Meie 30.05.2025 nr 7.2-3.4/2655-1

**Kaubasadama tee 21 ja T6 kinnistute  
detailplaneeringu tuleohutuse osa  
kooskõlastamisest keeldumine**

Päästeamet jätab kooskõlastamata Pärnu EKE Projekt OÜ poolt koostatud töö nr 23062 Pärnu maakond, Pärnu linn, Papsaare küla, Kaubasadama tee 21 ja T6 kinnistute detailplaneeringu tuleohutuse osa järgmisel põhjusel:

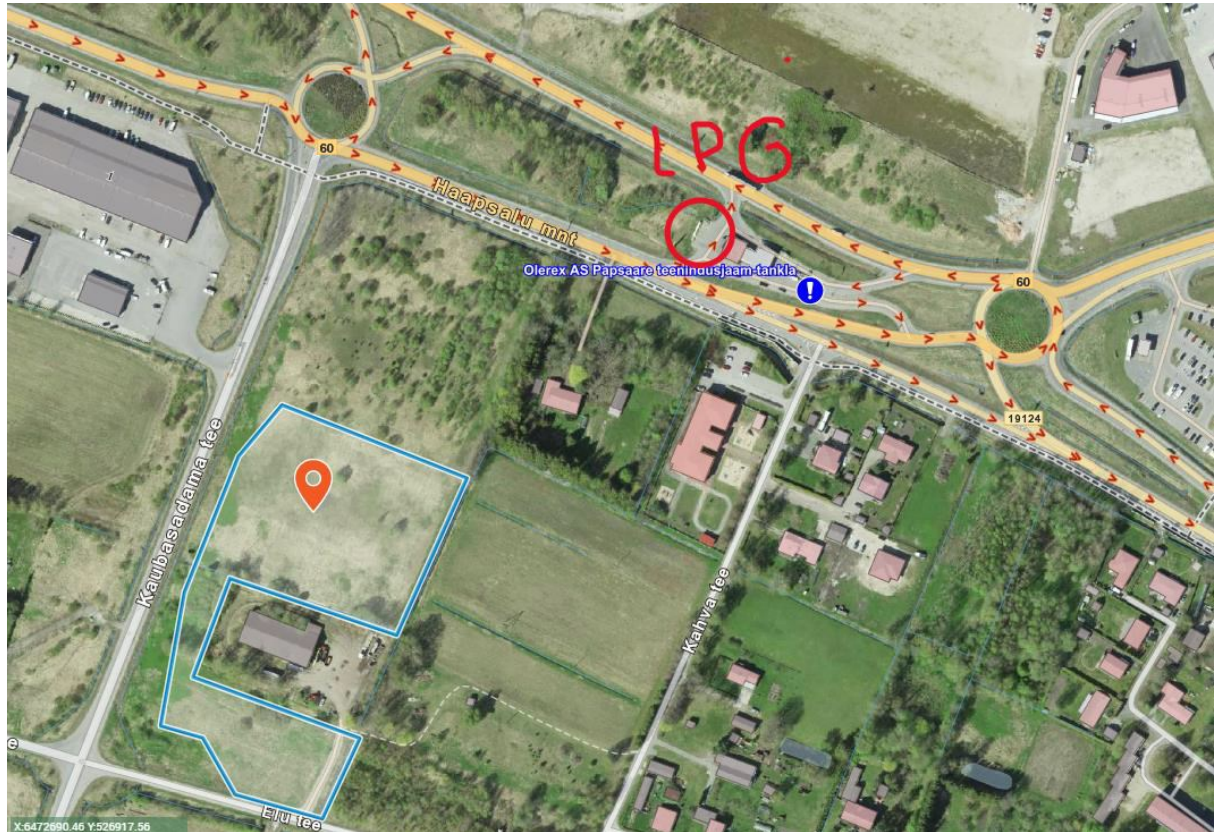
Olete Kaubasadama tee 21 ja T6 kinnistute (Pärnu linn) detailplaneeringus välja toonud riskide hindamise. Paraku on riskide hindamise käigus hinnatud ajutist ohuallikat (bensini tsisternveok), mis omab oluliselt suuremat ohualaga piirkonda, kui paikse LPG mahuti ohualad. Ohualasse planeerides tuleb alati hinnata just paikse mahutiga seotud riske. Seetõttu palume korrigeerida dokumendis esitatud ohualasid vastavalt paikse mahuti järgi (sh lisada need kaardile) ning lisada kirjeldus lähtuvalt meetoodikast „Kemikaaliseaduse kohase planeeringute ja ehitusprojektide kooskõlastamise otsuse tegemine“, lähtudes paikse LPG mahuti ohualast. Samuti juhin tähelepanu, et LPG mahuti asukoht erineb Maa-ameti kaardil märgitud ohuala keskpunktist. Allpool olevas kaardil on punasega tähistatud ring, mis tähistab LPG mahuti asukohta. Palun võtke ohualade määramisel aluseks just see punkt. Päästeamet jätab hetkel kooskõlastuse andmata kuni ülaltoodud paranduste tegemiseni.
